**RÉGIE DE L'ÉNERGIE
DOSSIER R-4247-2023**

**DEMANDE DE RENSEIGNEMENTS NO.1
À HYDRO-QUÉBEC TRANSPORT (HQT)**

**LE REGROUPEMENT POUR
LA TRANSITION, L'INNOVATION ET L'EFFICACITÉ ÉNERGÉTIQUES (RTIÉÉ)**

- i) **HYDRO-QUÉBEC TRANSPORT (HQT), Dossier R-4217-2022 (Investissement HQT 2023 inférieurs au seuil), [Pièce B-0004, HQT-1, Doc. 1](#), page 30, Figure 3 :**

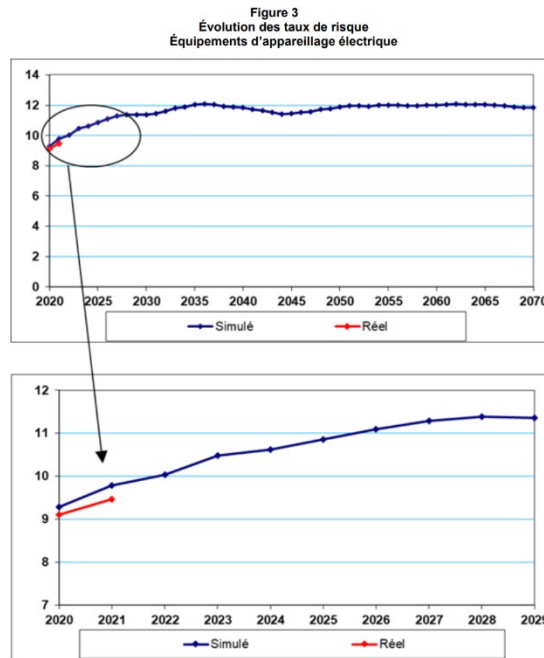
- 1.1.1 Depuis de nombreuses années dans ses dossiers annuels d'investissements inférieurs au seuil (« DI »), Hydro-Québec Transport présente l'évolution sur plusieurs décennies de son risque rel et simulé des équipements d'appareillage électrique selon le modèle des deux graphiques de la référence (i). Veuillez présenter pour les fins du présent dossier (« DI 2024 ») votre version mise à jour selon le même format que les deux graphiques de la référence (i).

- 1.1.2 Devons-nous comprendre du graphique en référence (ii) que le taux de risque simulé de 2023 pour les fins du présent dossier (« DI 2024 ») serait identique au taux de risque simulé de 2023 au dossier d'investissement de 2023 ? Si oui, veuillez expliquer cette coïncidence. Si non veuillez déposer une nouvelle version de votre graphique 3 de la référence (ii) qui indiquerait le risque simulé de 2023 à la fois selon la DI 2023 et selon la DI 2024.

- 1.1.3 Veuillez commenter les différences dans l'évolution du risque réel et simulé (tant à court qu'à long terme) entre la courbe des deux graphiques de la référence (i) et celles de votre réponse à notre question 1.1.1 ci-dessus.

1.1.4 Veuillez expliquer pourquoi les risques de 2022 (et possiblement 2023 selon votre réponse à notre question 1.1.2) et de 2024 diminuent par rapport à la DI 2023.

- 1 **Comme mentionné dans la pièce HQT-1, Document 1 révisé, le Transporteur**
2 **procède à des travaux afin de planifier les investissements au-delà de l'année**
3 **2024 à la suite du dépôt du plan d'action. L'évaluation du taux de risque au-delà**
4 **de l'année 2024 fait partie de ces travaux en cours. Ainsi, le Transporteur n'est**
5 **pas en mesure de déposer la figure de la référence (ii) telle que présentée à la**
6 **référence (i).**

- 7 **Le Transporteur indique qu'il ne s'agit pas d'une coïncidence, car les deux**
8 **graphiques présentent la même valeur de 10,5 produite lors de la demande du**
9 **budget des investissements pour l'année 2023. En effet, le Transporteur ne**
10 **produit pas de nouvelle valeur simulée pour les années antérieures dans les**
11 **demandes du budget des investissements.**

1 Comme indiqué dans la pièce HQT-1, Document 1 révisé, les variations
2 observées du taux de risque simulé pour 2022 s'expliquent par un écart de
3 volume réel d'équipements.

4 Le Transporteur précise que la différence entre le taux de risque simulé pour
5 l'année 2022, ajusté au nombre d'actifs réels, et le taux de risque réel de cette
6 même année s'explique par un nombre d'interventions plus élevé sur les
7 transformateurs de mesure en raison d'un programme de remplacement apparu
8 après les simulations. Les transformateurs de mesure ont une cote d'impact
9 plus élevée que la moyenne et donc un effet important sur le taux de risque.

12 La variation observée du taux de risque simulé pour 2024 s'explique par l'écart
13 entre les taux de risque simulé et réel 2022.

- ii) **HYDRO-QUÉBEC TRANSPORT (HQT), Dossier R-4247-2023 (Investissement HQT 2024 inférieurs au seuil), [Pièce B-0010, HQT-1, Doc. 1 \(vr\)](#), page 30, Figure 3 :**

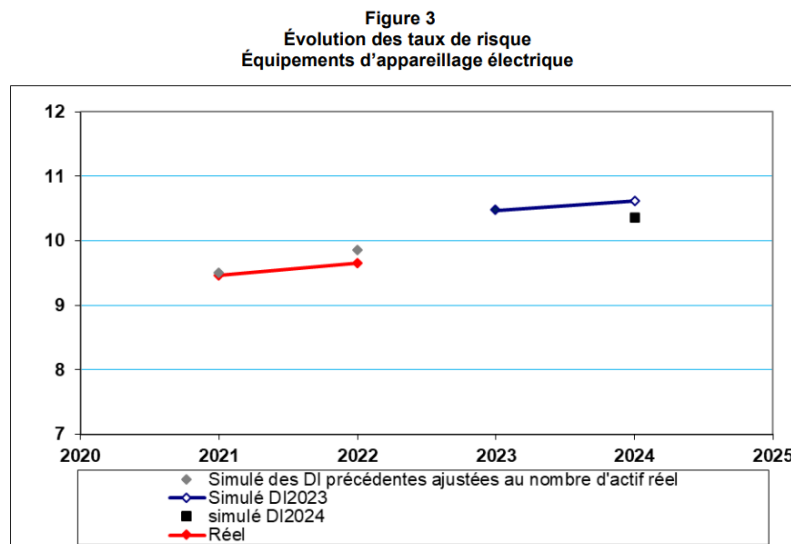
1.1.5 Comment se fait-il que, malgré la Stratégie de gestion de la pérennité d'Hydro-Québec, le risque simulé, après avoir atteint un pic à environ 12, vers 2035, se stabiliserait et demeurerait à ce niveau pour les 35 années suivantes (sauf une légère baisse à 11,5 environ vers 2045 suivie d'une remontée à 12 environ vers 2050) ?

10 En ce qui concerne le taux de risque simulé 2023, voir la réponse à la question
11 1.1.2.

14 Cette question n'est pas pertinente et dépasse le cadre du présent dossier. En
15 effet, la question ne fait pas référence à la preuve déposée par le Transporteur.

i) **HYDRO-QUÉBEC TRANSPORT (HQT)**, Dossier R-4247-2023 (Investissement HQT 2024 inférieurs au seuil), [Pièce B-0010, HQT-1, Doc. 1 \(vr\)](#), page 29 dont la Figure 2 :

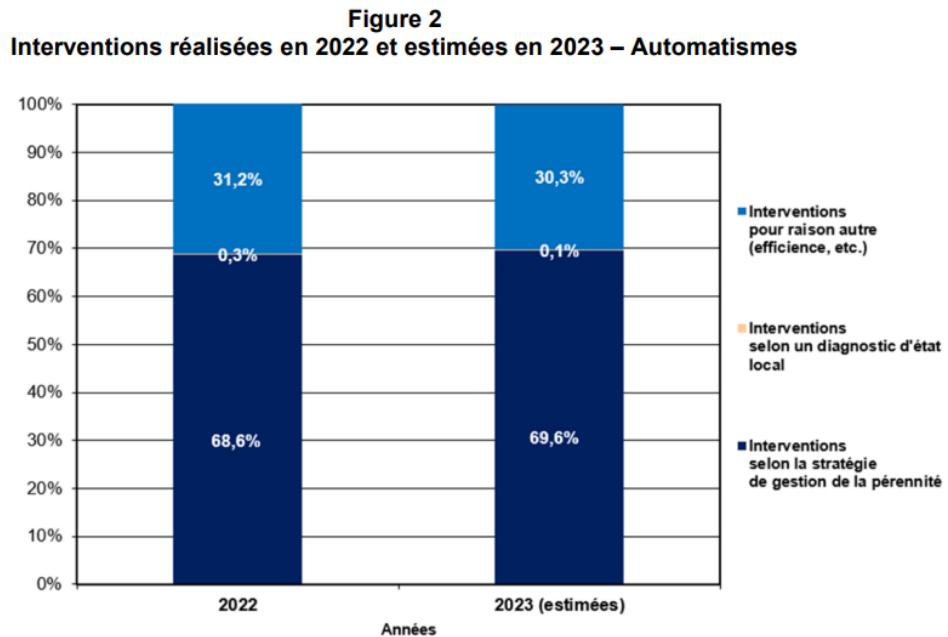
1.2.1 Comme pour les années passées la figure 2 en référence (i) montre que les Interventions sur les automatismes pour raison « Autre » (efficacité, etc.) sont très nombreuses. Est-ce que cette grande quantité d'interventions pour raison « Autre » est uniforme pour toutes les 4 catégories d'investissements Maintien des actifs, Maintien et amélioration de la qualité, Respect des exigences et Croissance des besoins ?

1.2.2 Veuillez ventiler les interventions sur les automatismes pour raison « Autre » (efficacité, etc.) de 2022 ainsi que de 2023 selon les 4 catégories d'investissements.

1.2.4 Veuillez expliquer dans quelle mesure la « *cohérence technique* » dont vous faites état en référence (i) se rapporte à une ou plusieurs de ces 4 catégories d'investissements.

- 1 **Les interventions de la figure 2 sont réalisées pour la catégorie « Maintien des**
- 2 **actifs ».**

1 **Par conséquent, les trois types d'interventions (Autres, Diagnostic, Stratégie)**
2 **de la figure 2 ne sont pas applicables aux autres catégories d'investissement.**

5 **La cohérence technique mentionnée à la référence (i) se rapporte entièrement à**
6 **la catégorie « Maintien des actifs ».**
